**БАНКИ АЛЮМИНИЕВЫЕ
ГЛУБОКОЙ ВЫТЯЖКИ
С ЛЕГКОВСКРЫВАЕМЫМИ КРЫШКАМИ**

Технические условия

Изменение № 1 ГОСТ Р 51756—2001 Банки алюминиевые глубокой вытяжки с легковскрываемыми крышками. Технические условия

Изменение № 2 ГОСТ Р 51756—2001 Банки алюминиевые глубокой вытяжки с легковскрываемыми крышками. Технические условия

Рисунок 2

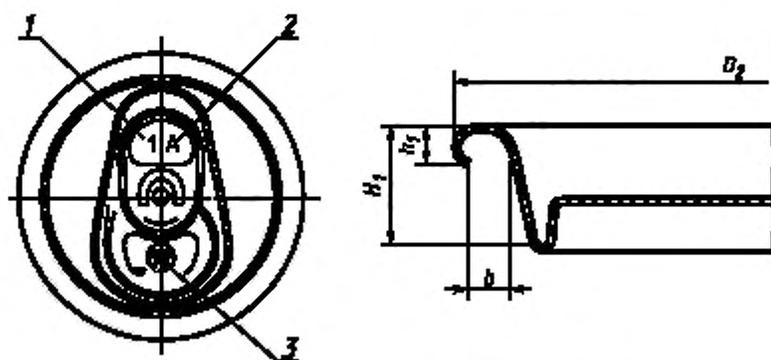
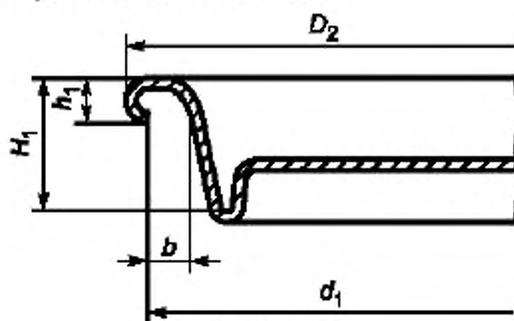
Пункт 4.3. Рисунок 2 заменить новым:

«ПРИЛОЖЕНИЕ В (справочное)»

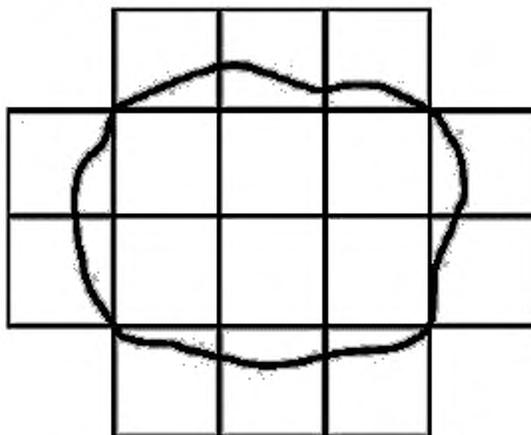
«Площадь дефектов измеряют в соответствии с методикой, приведенной в приложении В».

1 Площадь дефектов измеряют при помощи сетки 1·1 мм, которая нанесена на гибкую прозрачную пленку линией толщиной 0,05 мм.

2 Для проведения измерения пленку накладывают на измеряемый дефект таким образом, чтобы на повреждении оказалось максимальное число целых клеток сетки (см. рисунок).

Рисунок 2

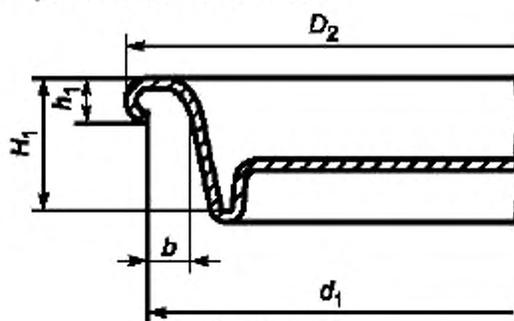
Пункт 4.3. Рисунок 2 заменить новым:

«ПРИЛОЖЕНИЕ В (справочное)»

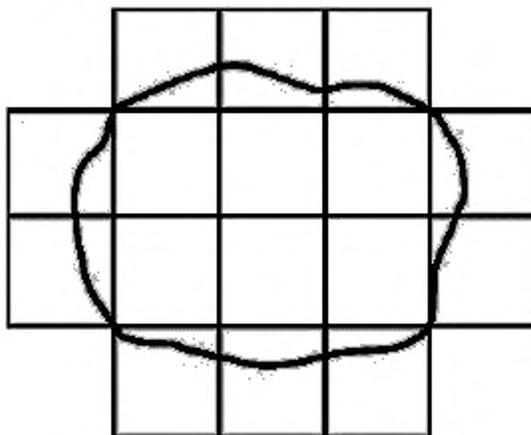
«Площадь дефектов измеряют в соответствии с методикой, приведенной в приложении В».

1 Площадь дефектов измеряют при помощи сетки 1·1 мм, которая нанесена на гибкую прозрачную пленку линией толщиной 0,05 мм.

2 Для проведения измерения пленку накладывают на измеряемый дефект таким образом, чтобы на повреждении оказалось максимальное число целых клеток сетки (см. рисунок).
